Oggetto: Documento di Polizia Idraulica del Comune di San Giorgio Bigarello ex D.G.R. XI/5714 del 15 dicembre 2021
Controdeduzioni alle Osservazioni al Documento di Polizia Idraulica adottato con Deliberazione di Consiglio Comunale n. 76, in data 28 ottobre 2021.

Osservazione n. 1: PARZIALMENTE ACCOLTA

Figura 1 Osservazione n. 1: reticolo adottato, scala 1:10'000

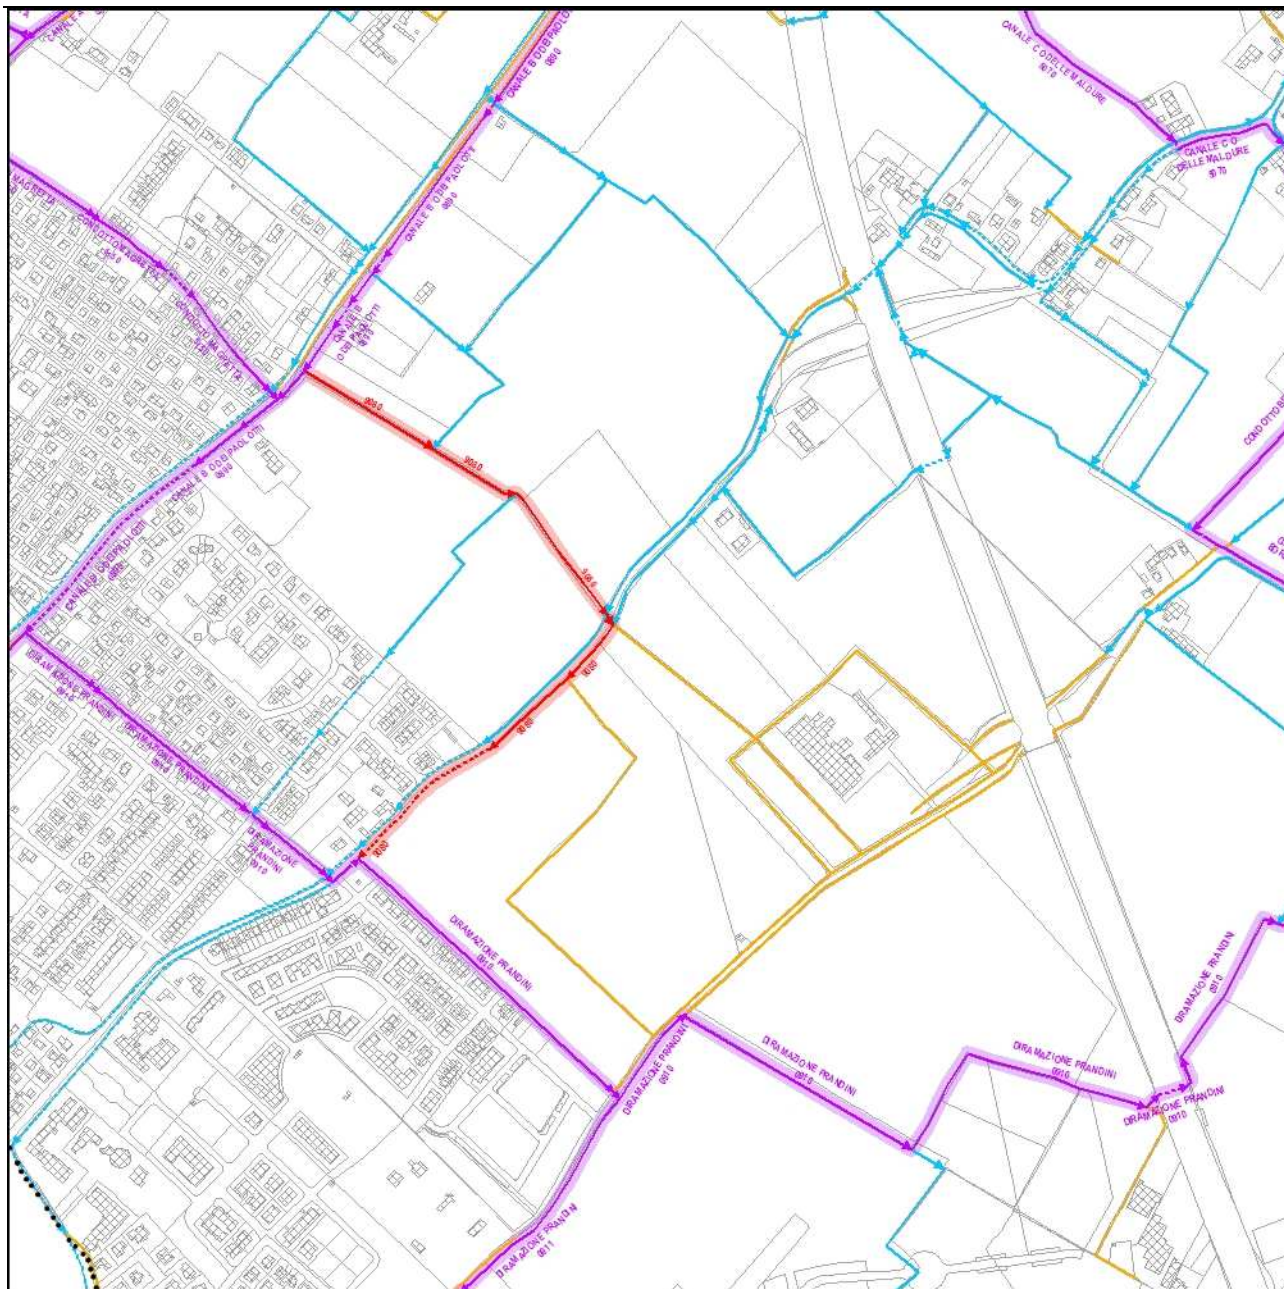
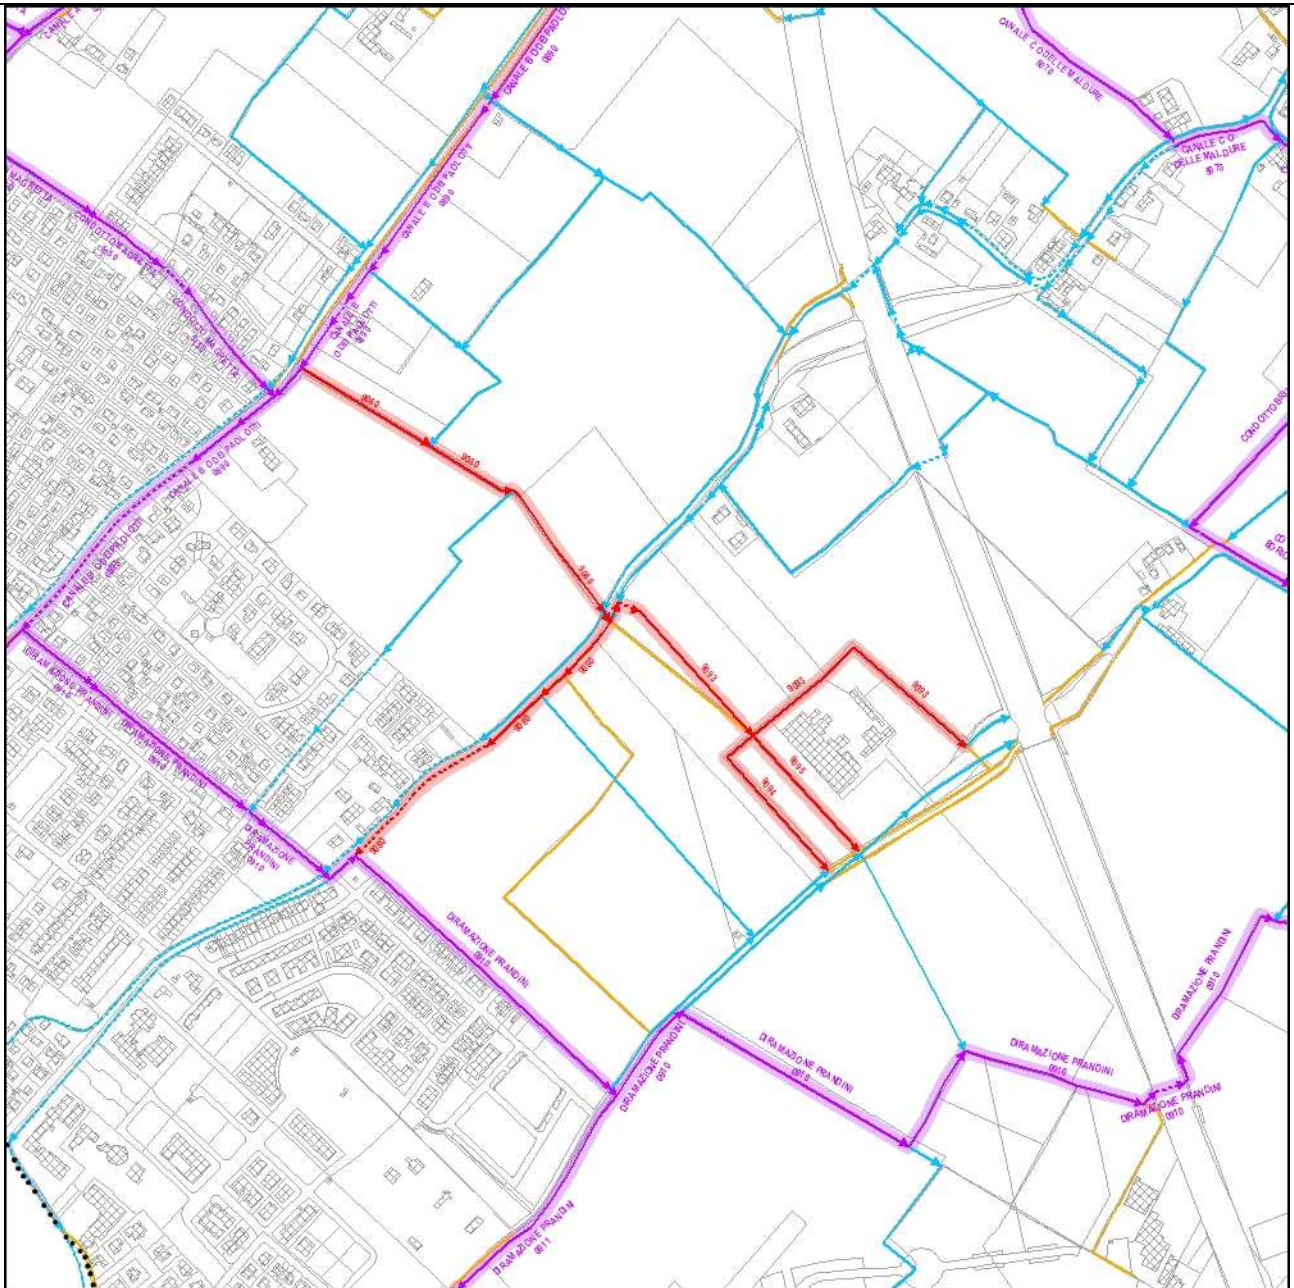
L'osservazione concerne il fatto che alcune aste idriche riportate come non più esistenti in fatto nella zona di Via Giulio Romano e Via Castiona (Figura 1) sono invece ancora in esistenza.

Si è pertanto provveduto ad integrare gli elaborati del Documento di Polizia Idraulica con l'inserimento delle aste idriche indicate in precedenza come "dismesse" ed in realtà esistenti in fatto e con i tratti di nuova individuazione che garantiscono la continuità di rappresentazione del reticolo idrografico.

aste idriche di nuova individuazione presentano caratteristiche che le rendono idonee ad essere rappresentate all'interno del reticolo minore e sono pertanto state così rappresentate (Figura 2):
